2011年4月22日

パナソニック株式会社 ホームアプライアンス社
モータビジネスユニット 産業モータ事業カテゴリー

ACサーボモータ MINASシリーズ 製品銘板仕様変更に関するお知らせ

■銘板貼付箇所

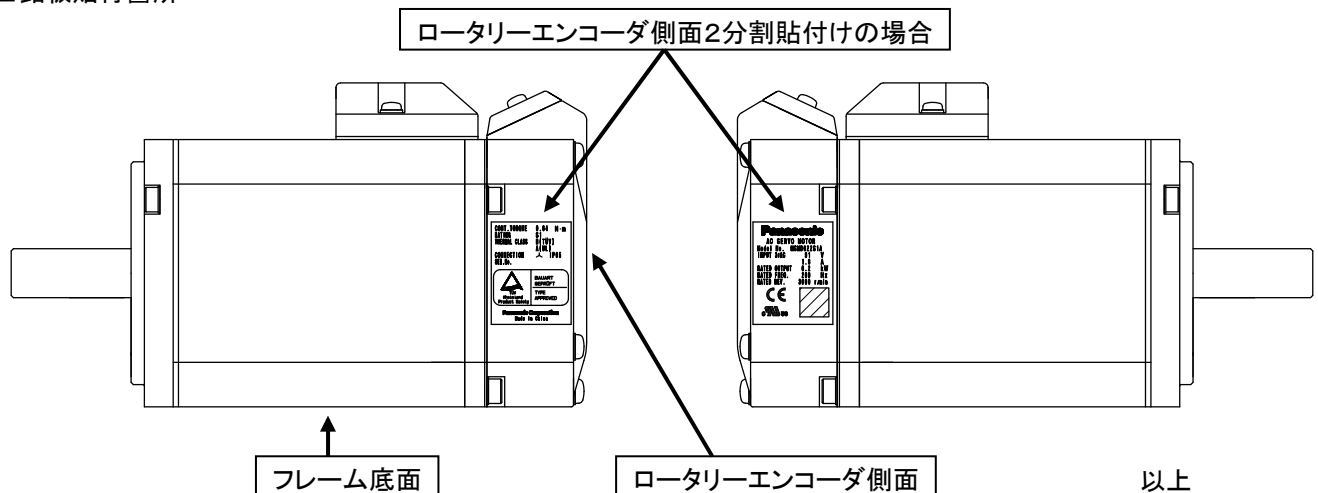
★2: ロータリーエンコーダカバー側面2分割貼付の詳細は下図をご参照ください。
